## **ZADANIE 2**

### **ZEBRZYDOWICE**

**RAPORTU O ODDZIAŁYWANIU PRZEDSIĘWZIĘCIA NA ŚRODOWISKO**

**WEZWANIE RDOŚ KATOWICE Z DNIA 21 KWIETNIA 2015 R.**

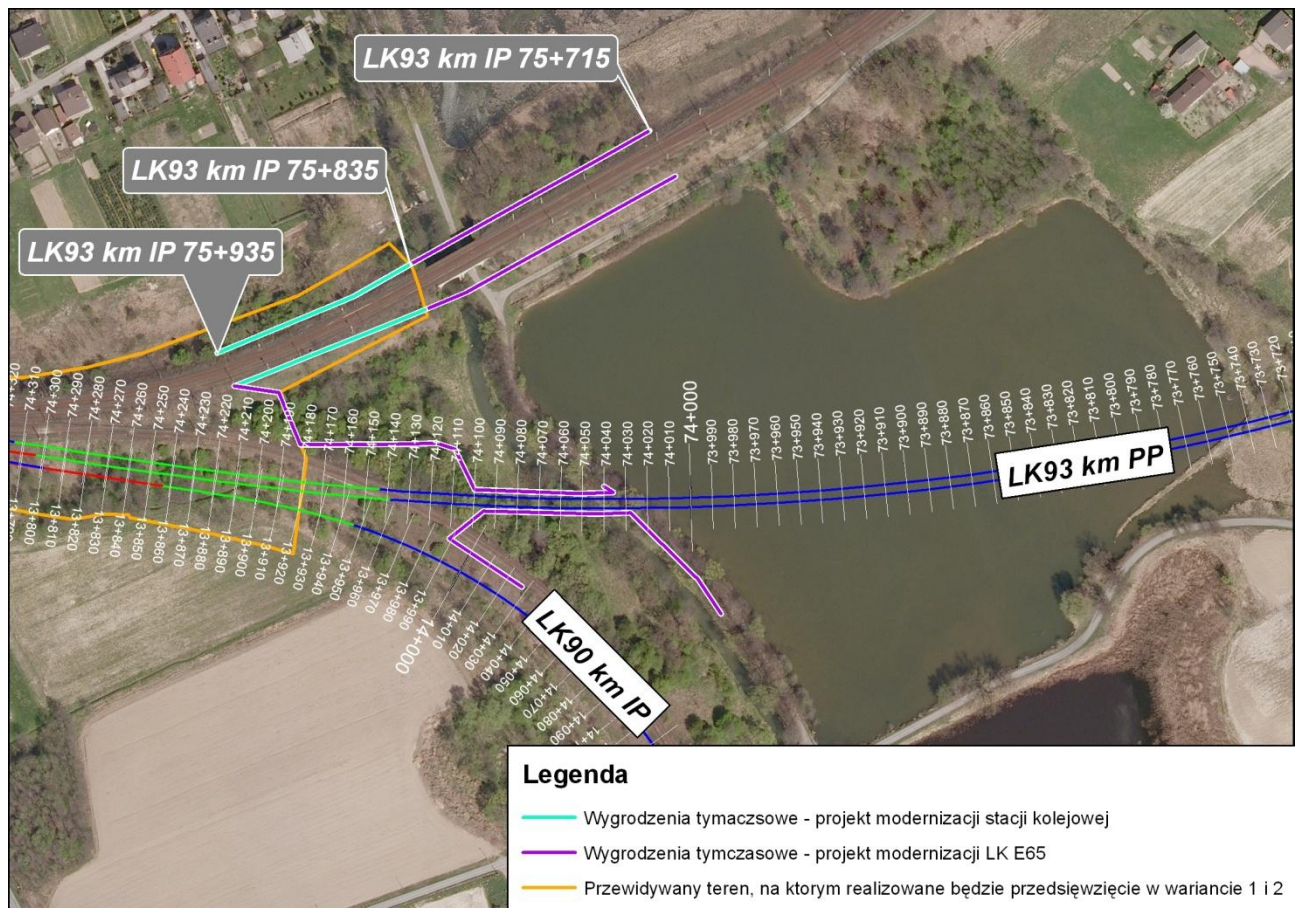
pkt. wezwania	treść pytania RDOŚ Katowice
	<p style="text-align: center;"><b>Wygrodzienia tymczasowe</b></p> <p>W piśmie z 29 stycznia 2015 r. WOOS.4201.3.2014.AS2 mi. organ /wrócił się o wskazanie w kilometrażu lub przedstawienie na załączniku graficznym, z którego będzie można go odczytać, miejsc lokalizacji ogrodzeń tymczasowych. W odpowiedzi na powyższe, w uzupełnieniu, na załączniku graficznym nr 2 przedstawiono obszar, gdzie ww. działania planowane jest do stosowania. Powyższy załącznik graficzny nie pozwala jednak na określenie kilometrażu, w którym zastosowane zostaną ww. działania - na podstawie przekazanych danych nie można zatem określić warunków w decyzji o środowiskowych uwarunkowaniach. Należy zatem wskazać w kilometrażu lub przedstawić na załączniku graficznym, /z którego te dane będą możliwe do odczytania, miejsca planowanego zastosowania wygrodzień tymczasowych.</p> <p>W raporcie wskazano również, że tymczasowymi płótkami zabezpieczane będą również obszary prowadzonych wykopów - na załączniku graficznym nie przedstawiono jednak miejsc ich zastosowania.</p> <p>Wyjaśnienia wymaga również następująca kwestia - jak wynika z uzupełnienia (pkt. 14. str. 17-18). analizowana inwestycja <i>jest spójna swym zakresem i przebiegiem</i>" / innym przedsięwzięciem - pod nazwą „Przebudowa/budowa linii kolejowej na odcinkach Katowice - Zwardoń oraz Katowice - Zebrzydowice - granica państwa" (w ramach którego realizowany ma być wiadukt kolejowy nad rzeką Piotrówką i nad stawami). W ww. opracowaniu podkreślono również, że zamierzenie <i>posiada aktualne rozwiązania projektowe odnośnie modernizowanych odcinków linii kolejowej Nr LK 9.2</i>*.</p> <p>Na załączniku graficznym nr 2 do uzupełnienia, przedstawione zostały miejsca wygrodzień tymczasowych, planowanych do wykonania zarówno dla inwestycji stacji kolejowej Zebrzydowice (obecnie ocenianej) oraz dla ww. przebudowy linii kolejowej. Należałoby przeanalizować, czy w związku z realizacją w późniejszym czasie wiaduktu kolejowego (w ramach innego zamierzenia inwestycyjnego), nie zachodzi konieczność wykonania przewidzianych dla tamt. inwestycji wygrodzień tymczasowych już na etapie obecnie analizowanego przedsięwzięcia. Powyższe dotyczyłoby zwłaszcza ww. działań zaplanowanych na granicy terenu obecnie analizowanego przedsięwzięcia - tj. początku opracowania we wschodniej części inwestycji.</p> <p>W uzupełnieniu należy również wskazać szczegółowe parametry planowanych do zastosowania wygrodzień.</p>

Określenie dokładnych lokalizacji wykopów na obecnym etapie jest niemożliwe, informacje takie będą dostępne dopiero na projekcie budowlanym, w związku z czym określenie lokalizacji wygrodzień tymczasowych również jest niemożliwe. Mając na uwadze powyższe w raporcie

został zawarty zapis, że „obszar wykopów należy wygrodzić tymczasowymi płotkami w celu ograniczenia możliwość przedostawania się do nich drobnych gatunków zwierząt (płazów, gadów, ssaków); sposób montażu i zabezpieczenia przed wpadaniem płazów do wnętrza obiektów lub umożliwiający samodzielne wychodzenie zwierząt na zewnątrz, w taki sposób, aby wykopy i obiekty nie stanowiły pułapek dla małych ssaków oraz płazów”, który będzie nakazywał Wykonawcy robót zabezpieczenie wszystkich wykopów przed możliwością przedostawania się do nich drobnych gatunków zwierząt.

Lokalizację wygrodzeń tymczasowych względem istniejących i projektowanych odcinków linii kolejowych przedstawia poniższa grafika.

Odnosnie szczegółowych parametrów wygrodzeń tymczasowych, poniżej przedstawiamy ich charakterystykę: *”Należy wykonać tymczasowe ogrodzenie ochronne o wysokości naziemnej minimum 50 cm, uniemożliwiające wchodzenie płazów na teren budowy, zrobione z siatki o drobnych oczkach (0,5 cm) lub z litej folii o dużej gęstości, wkopanej w ziemię na głębokość co najmniej 10 cm, z przewieszką zwisającą na szerokość około 10 cm. Przytwierdzenie siatki/folii do palików powinno uniemożliwiać przedostawanie się zwierząt między dwoma płatami siatki/folii, a zakończenie wygrodzenia powinno być ustawione w półokrąg. Na końcach wygrodzeń, na których zachodzi bardzo intensywne przemieszczanie się zwierząt (zwłaszcza w okresie migracji rozrodczych oraz w czasie poszukiwania zimowisk), należy wkopać wiaderka z przepuszczalnym dnem o wysokości min. 40 cm, wyłożone patykami i liśćmi. Wiaderka muszą być wkopane równo z gruntem lub nieco poniżej. a wokół nich nie może być żadnych szczelin, do których płazy mogłyby wchodzić. Wiaderka muszą być regularnie kontrolowane (1 - 2 razy na dobę), gdyż zbyt długie przebywanie płazów w pułapkach może spowodować spadek kondycji fizycznej osobników, a w skrajnych przypadkach ich śmierć w wyniku wycieńczenia lub wysuszenia. Złapane do wiaderka osobniki należy przenieść w odpowiednie miejsca, wskazane*

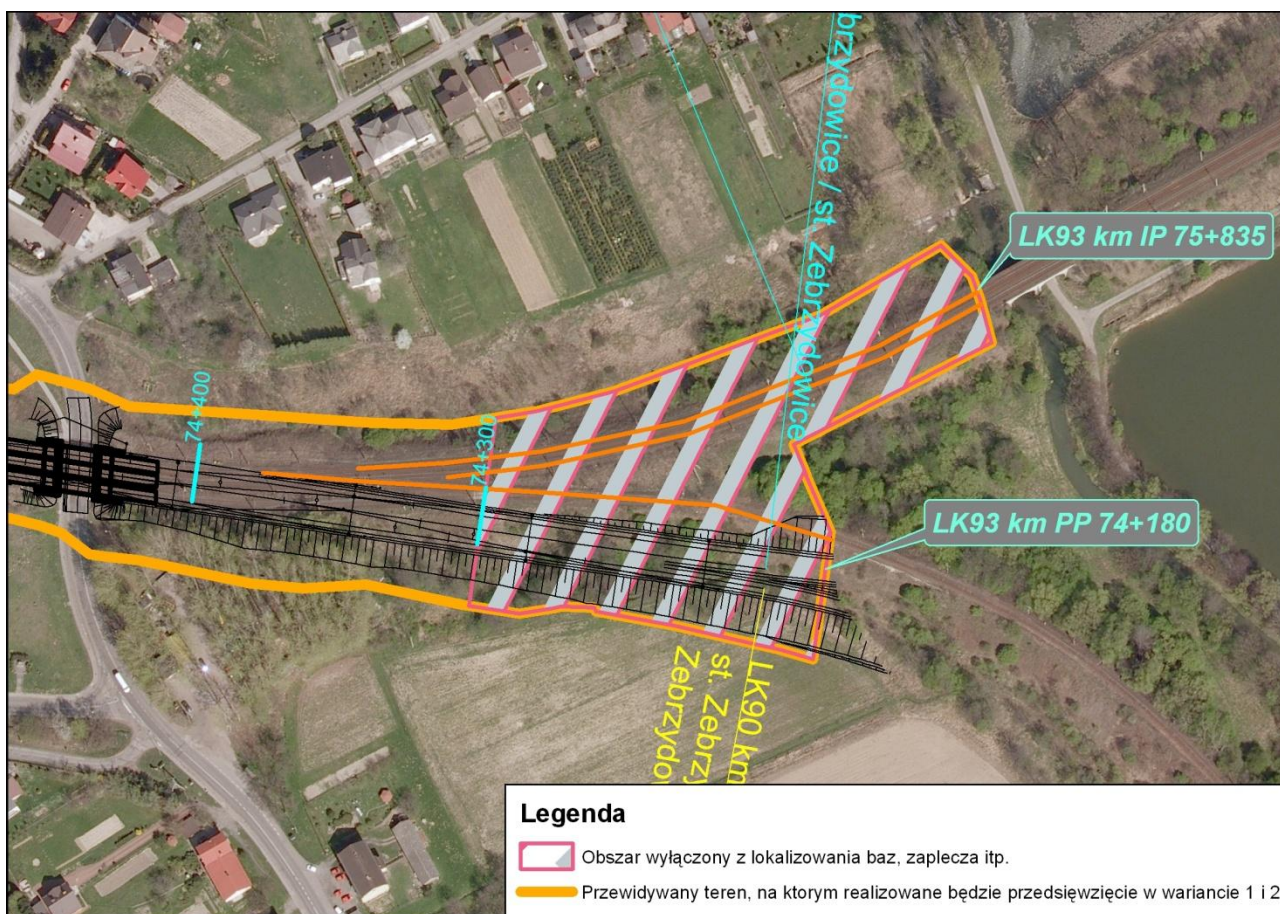
pkt. wezwania	treść pytania RDOŚ Katowice
<b>Bazy maszyn, place budowy, etc.</b>	
4)	<p>W raporcie zaproponowano lokalizowanie baz, zapleczy, etc. ..(...) w rejonie wschodniego krańca terenu planowanego przedsięwzięcia, tj. od km 75+050 - 74+900 LK Nr 93 (IP wg istniejącego przebiegu". Danych tych jednak nie można było odczytać z przekazanych do tutejszego organu map, gdyż lam inwestycja przedstawiona jest w nowym przebiegu linii nr 93. Wskazano zatem o odniesienie się do nowego pikielazu inwestycji lub naniesienie wykluczonych terenów na załącznik graficzny. W uzupełnieniu do raportu (pkt 15. sir. 19) -zaznaczono jednak, ze precyzyjne wskazanie obszaru zalecanego do wykluczenia pod lokalizację baz, zapleczy itp. w kilometrażu linii kolejowej LK Nr 93 jest problematyczne i „(...) spowodowane jest to zmianą przebiegu linii względem sianu istniejącego". Obszar ten przedstawiono co prawda na załączniku graficznym, jednak jest on nieczytelny i nie pozwala na jednoznaczne określenie i sprecyzowanie warunków w decyzji środowiskowej. Należy zatem podać ww. kilometraż (ujednolicając informacje tj. wskazując go w km projektowanej linii kolejowej).</p>

Obszar wyłączony z lokalizowania baz, zaplecza itp. znajduje się we wschodniej części terenu inwestycji. Kilometraż na poniższym rysunku jest tożsamy z prezentowanym na innych załącznikach graficznych do raportu ooś.
